**RIOLERINGS- EN
BERGINGSBEREKENINGEN DEN
BRABANDER TE CHAAM**

Opdrachtnummer: 1110-0057-000

Betreft: Riolerings- en bergingsberekeningen Den Brabander te Chaam

Betreft : Aanvullende werkzaamheden bergingsberekeningen Den Brabander te Chaam

Figuur 1: Resultaten indicatieve debietberekening

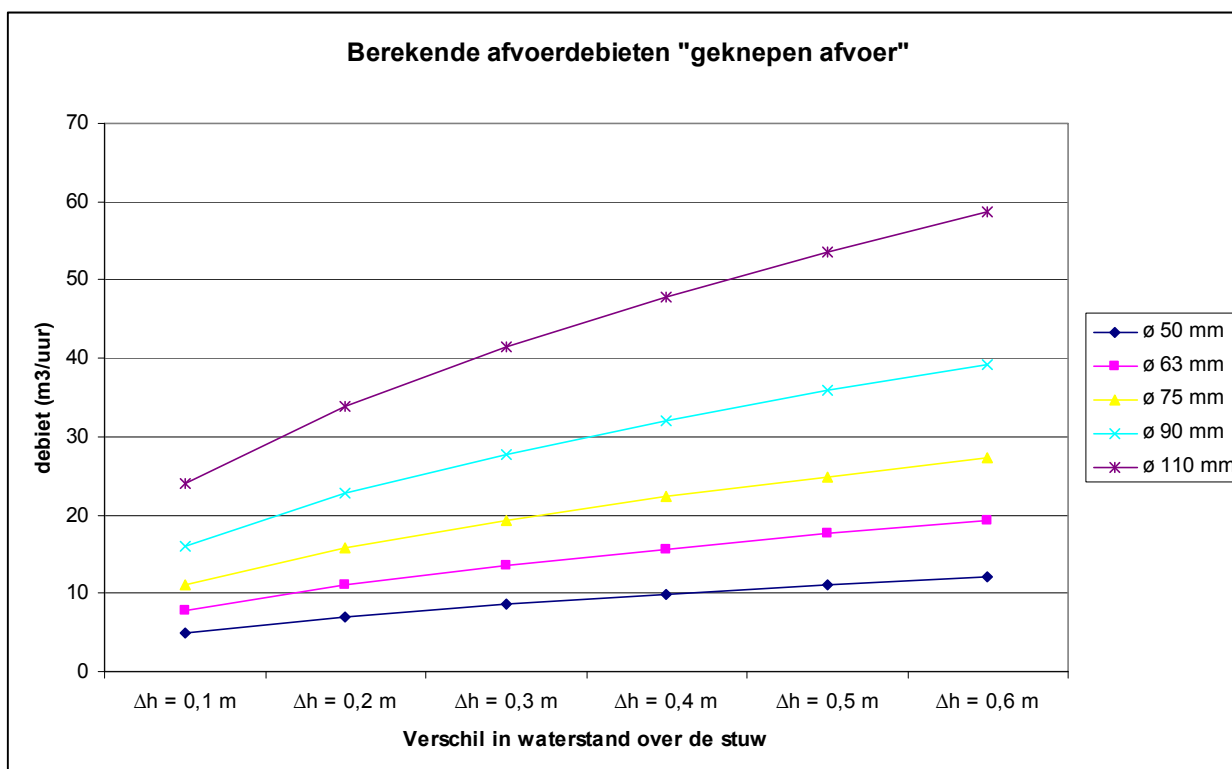
- Het Waterschap wil een rekenkundige onderbouwing van de "geknepen" afvoer in de stuw naar de Roode beek;
- Het Waterschap wil een voorstel voor een voorziening van een noodoverlaat richting de Roode Beek.

Het Waterschap wil vanuit de berging een gelimiteerde afvoer naar de Roode Beek door onder in de stuw een doorlaat aan te brengen. De minimale van de doorlaat bedraagt 50 mm. Om een indruk te krijgen van het afvoerdebiet bij verschillende waterstanden zijn indicatieve debietberekeningen gemaakt, waarbij is uitgegaan van de maximaal berekende peilstijging in de watergang voor de stuw tot een niveau van NAP +10,6 m. Het maximale peilverschil komt daarmee op 0,6 m. Voor een indicatie van de afvoerdebieten is gebruik gemaakt van de volgende formule (buisje van Borda):

Bij een afvoernorm van 1,34 l/s/ha bedraagt de afvoer vanuit het plangebied 57,3 m³/uur. Voorgesteld wordt de doorlaat onder in de stuw uit te voeren in een diameter van 110 mm.
